## Statens vegvesen

### Besvarelse – Fravikssøknad E18 L-R N100 Lundedalen – plankryss rev jan 2022

### Fravikssøknad(E18 Langangen –Rugtvedt) N500 Bom utenfor pårampetunnel i Skjelsvik

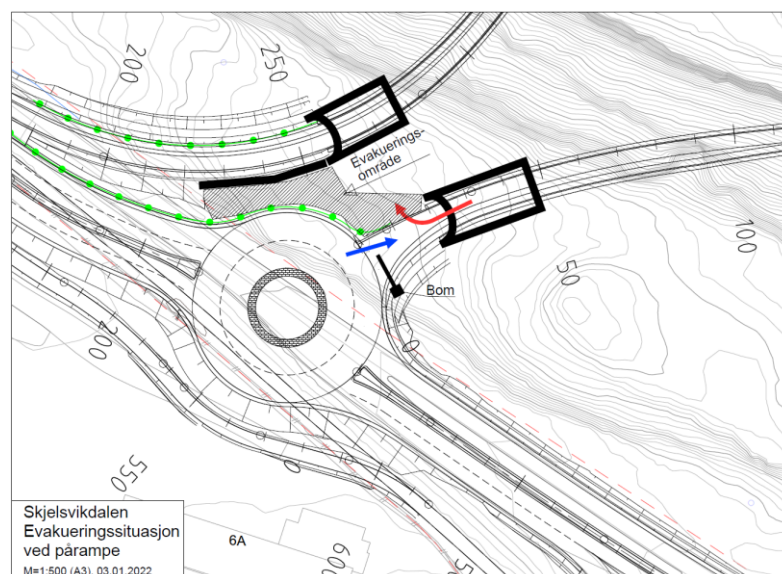
- Selve E18 Grenlandstunnelen er lagt langt øst i Skjelsvikdalen blant annet for å komme lengst mulig vekk fra giftdeponi under industriområdet. Dette har til en viss grad vært styrende for hvor tunnelportalene har blitt liggende.
- I trafikkløsningen er følgende prioritert:
  - 4 gjennomgående felt for Rv36 gjennom dalen
  - 2 store tofeltsrundkjøringer med tilkobling mellom Rv36 og rampene.
  - Lang rampe i dagen for avkjøringsrampen (250m fra tunnelportal til den vestre rundkjøringen). Viktig for å unngå tilbakeblokkering og kø tilbake inn i tunnelrampen.
  - Den vestre rundkjøringen er lagt inn i industriområdet slik at trafikken fra av-rampen kan gå i et eget filterfelt utenom rundkjøringen videre mot vest.
  - Ivaretagelse av gående og syklende ved at gjennomgående GS-vei er beholdt tilsvarende som det er i dagens situasjon.

Trafikkberegninger viser at dette trafikksystemet kan håndtere beregnet trafikk i 2045 på en tilfredsstillende måte (trafikkanalyse kan ettersendes om ønskelig).

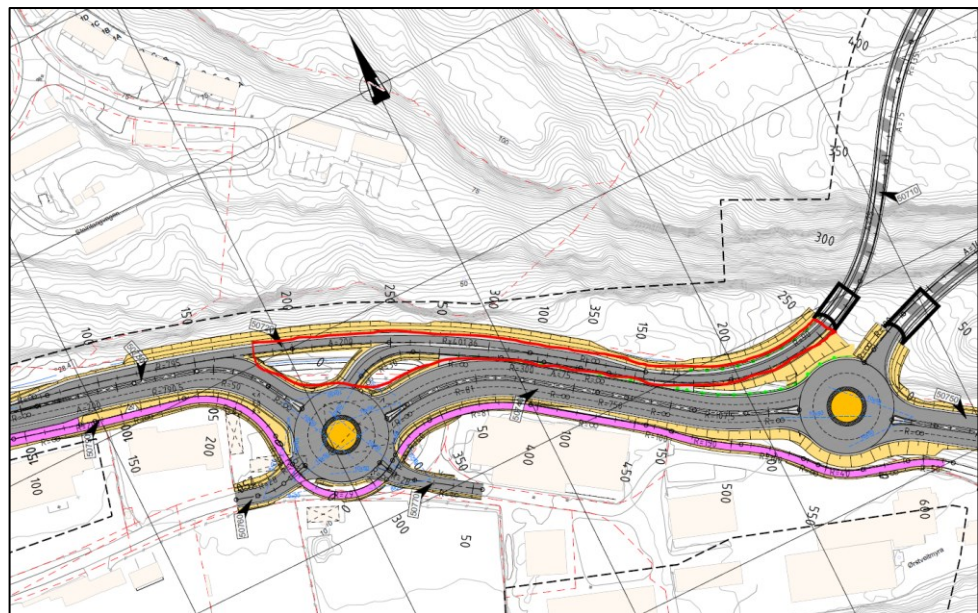
Den valgte løsningen innfrir ikke normkravet i N500 til at bom skal etableres minimum 100m fra tunnelportal. Ut fra bakgrunnen og situasjonen beskrevet over har vi skissert en løsning for hvor bom kan plasseres og hvordan selvevakuering kan skje (vedlegg 7 og utklipp under):

Tunnelportalen er ca 20m fra rundkjøringen. Hastigheten langs Rv36 er lav. Skiltet hastighet 50km/t og reell hastighet enda lavere på grunn av rundkjøringen. Trafikk vil enkelt kunne ledes bort fra området ved at armen fra rundkjøringen mot tunnelportalen stenges med bom. For å unngå at biler kjører litt inn mot tunnelåpningen mener vi bommen bør stå relativt nære rundkjøringen selv om dette kanskje ikke er gunstig i forhold til drift og vedlikehold. Siden det ikke vil komme røyk ut av tunnelen vil det være naturlig å plassere SOS-skap / nødstyreskap i nærheten av bommen.

En av grunnene til at bom bør stå minimum 100m fra tunnelåpning er at røyk ut av tunnelåpning ved en brannhendelse ikke skal forstyrre nødetatens innsats og de som evakuerer. Området utenfor portalen vil i prinsippet ikke være utsatt for røyk ettersom ventilasjonsanlegg i pårampetunnelen vil dra røyken ned i hovedtunnelen (se nærmere beskrivelse av dette under omtale av konsekvenser for sikkerhet nedenfor). Arealet mellom tunnelportalene (skravert i skissen over) vil kunne brukes som en tidligfase evakueringsplass for selvevakuing. Dette er viktig for å unngå evakuering rett ut i den trafikkerte rv.36.

<b>Saksbehandler hos Vegdirektoratet:</b> Mona Lindstrøm <b>Dato:</b> 24. jan. 2022 <b>Arkivreferanse hos Vegdirektoratet:</b> 22/10848-2	
<b>Vegdirektoratet sin begrunnelse for beslutning:</b>	<b>Godkjent</b>	<b>Ikke godkjent</b>
<p>Fraviket er godkjent.</p> <p>Fraviket gjelder plassering av fjernstyrt bom for stengning utenfor rampetunnel som har tilkobling mot rv. 36. Plassering av fjernstyrt bom i avstand 100 m fra rampetunnelens åpning er vanskelig å oppnå for denne løsningen på grunn av tilpasninger til vegløsning i dagen, samt øvrige forhold ved portalområdet som nevnt i beskrivelsen.</p> <p>Øvrige forhold rundt vegløsningen er ikke vurdert som del av denne fraviksbehandlingen.</p> <p>Det forutsettes at avbøtende tiltak utføres som gitt i søknaden.</p>	<input checked="" type="checkbox"/>	<input type="checkbox"/>
